Mission régionale d'autorité environnementale

**Avis délibéré de la mission régionale
d'autorité environnementale
Hauts-de-France
sur le projet de parc éolien de l'Épinette à Clary et Marez (59)**

n°MRAe 2018-2710

Figure 1 : carte de présentation du projet extraite de la lettre de demande d'autorisation unique (page 34)

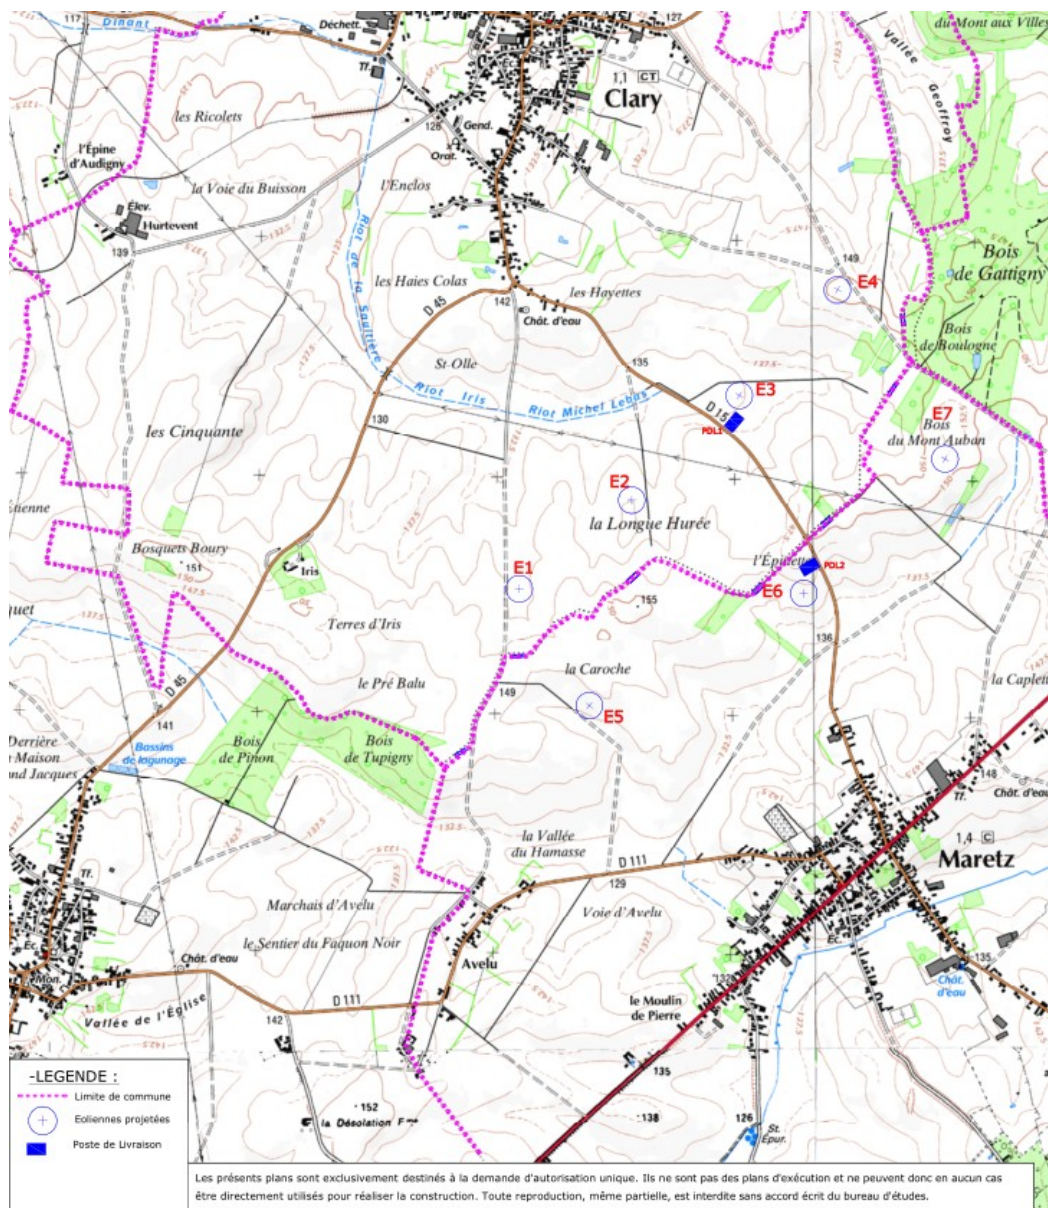
L'axe de développement du projet se situe à proximité du corridor écologique reliant le bois de Gattigny et les bois de Tupigny et Pinon. Les éoliennes E5 et E6 se situant à moins de 200 mètres en bout de pales de l'axe de ce corridor, il y a lieu de considérer que la fonctionnalité de ce corridor pour la faune volante sera diminuée.

L'éolienne E4 se situe sur l'axe du corridor écologique reliant le bois de Gattigny au sud de Clary. Il y a également lieu de considérer que la fonctionnalité de ce corridor pour la faune volante sera diminuée.

De plus, les éoliennes E3, E4, E6 et E7 se situent à moins de 200 mètres en bout de pales de zones importantes pour les chiroptères (zones de chasse, bois ou haies).

Le pétitionnaire a proposé la mise en place d'un bridage adapté aux chiroptères pour les éoliennes E3, E4, E6 et E7. Cette mesure est qualifiée de mesure de réduction, sans que l'évitement consistant en un déplacement des machines n'ait été recherché.

- *l'évitement des corridors écologiques identifiés au diagnostic du schéma régional de cohérence écologique soit recherché et privilégié pour les éoliennes E4, E5 et E6 en les déplaçant, avant que ne soient étudiées des mesures de réduction ou de compensation ;*
- *et, au cas où ce déplacement par rapport à ces corridors ne pourrait être obtenu, soient à minima déplacées les éoliennes E3, E4, E6 et E7 à une distance d'au moins 200 mètres en bout de pales des zones importantes pour les chiroptères (zones de chasse, bois ou haies), conformément au guide Eurobats².*
